Mission régionale d'autorité environnementale
BOURGOGNE - FRANCHE - COMTÉ

**Avis de la Mission Régionale d'Autorité environnementale
de Bourgogne-Franche-Comté
sur le projet de parc photovoltaïque
sur la commune d'Arcy-sur-Cure (89)**

N° BFC – 2024 - 4363

Figure 2 : Plan de masse du projet de centrale agrivoltaïque en îlots (extrait de l'étude d'impact, p 261)

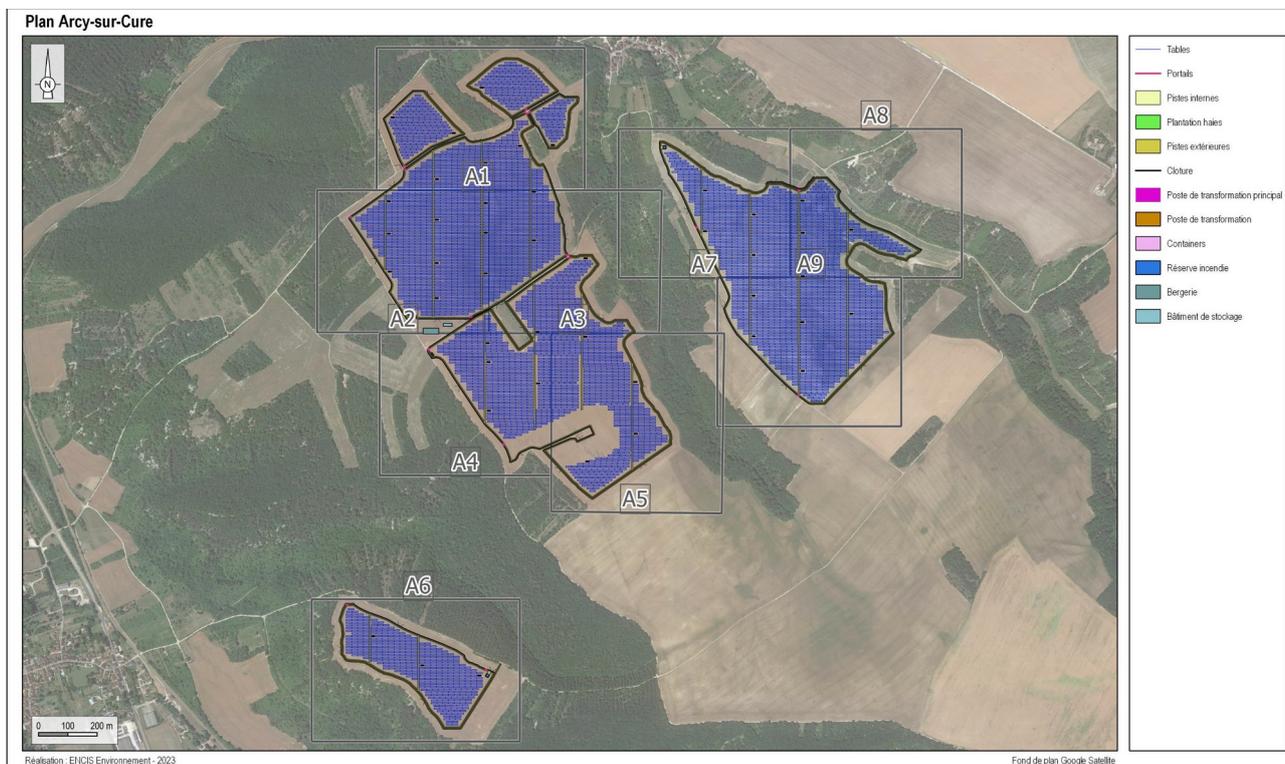
Le projet de l'atelier ovin prévoit un fonctionnement via un pâturage tournant dynamique selon une charge de quatre brebis à l'hectare réparti en îlots de 5 ha créés grâce à des clôtures mobiles. Toutefois, ces informations ne suffisent pas à démontrer que l'implantation des équipements pour la centrale photovoltaïque a été conçue de façon à prendre en compte les contraintes liées à cette technique de pâturage (facilitation de la création des îlots, des mouvements de troupeaux et des déplacements des bacs à eau). Les enjeux liés à la ressource en eau pour l'abreuvement des animaux ne sont pas traités.

- **d'apporter des précisions sur la mise en œuvre d'un pâturage ovin tournant au regard de l'implantation des panneaux photovoltaïques ;**
- **de joindre à l'étude d'impact l'avis favorable de la CDPENAF rendu en mai 2023.**

- **les flux d'espèces au sein et en dehors de la centrale ;**
- **les possibilités de nidification de certaines espèces d'oiseaux au sein de la centrale ;**
- **les risques de destruction d'espèces (notamment protégées), de collision et de brûlures ;**
- **l'activité de chasse des oiseaux et des chiroptères ;**
- **l'altération ou l'interruption de corridors écologiques, notamment par la pose d'un linéaire de clôture qui ne comprendrait pas de passages pour la faune.**
